Aenderungen am Genie III S von Peter z80

| TCS Genie III S | | | |

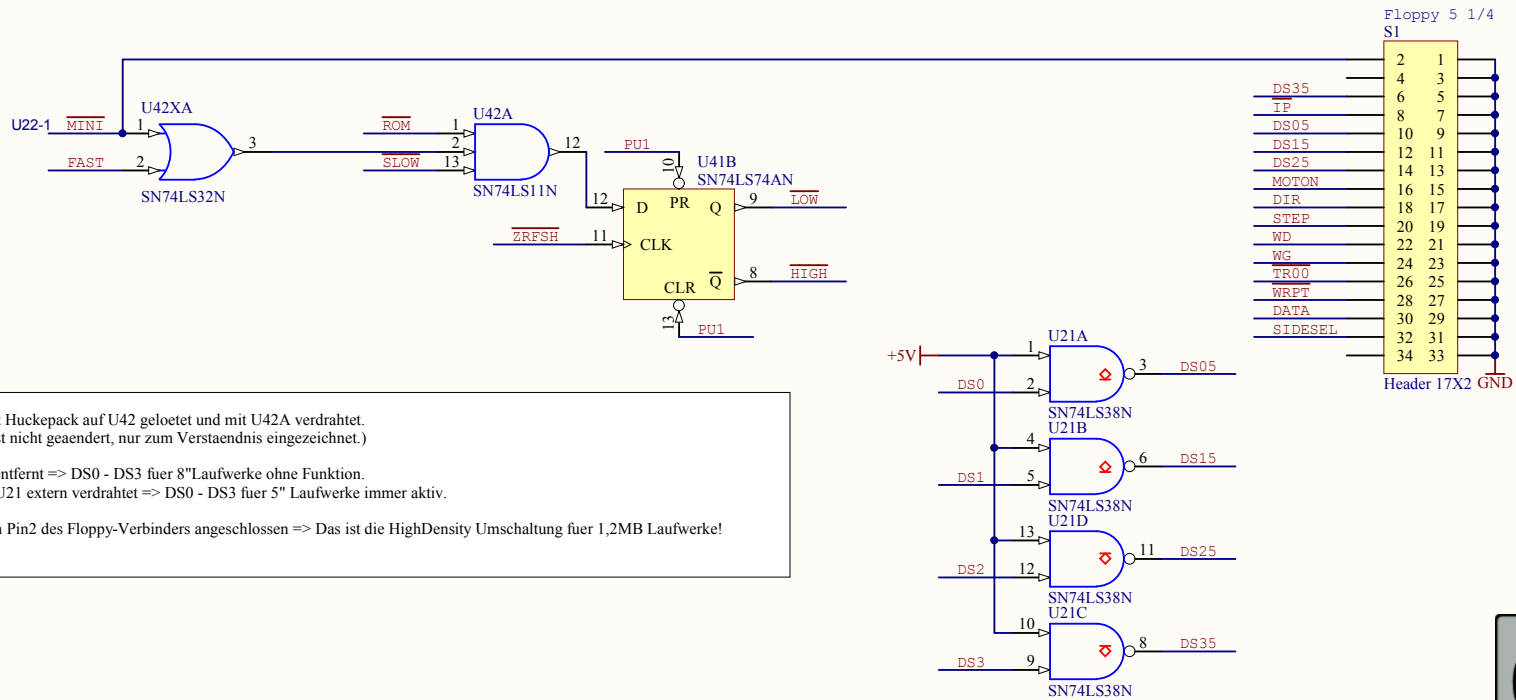
U42X ist Huckepack auf U42 geloetet und mit U42A verdrahtet.
 (U41B ist nicht geaendert, nur zum Verstaendnis eingezeichnet.)

U22 ist entfernt => DS0 - DS3 fuer 8" Laufwerke ohne Funktion.
 +5V an U21 extern verdrahtet => DS0 - DS3 fuer 5" Laufwerke immer aktiv.

/MINI an Pin2 des Floppy-Verbinders angeschlossen => Das ist die HighDensity Umschaltung fuer 1,2MB Laufwerke!
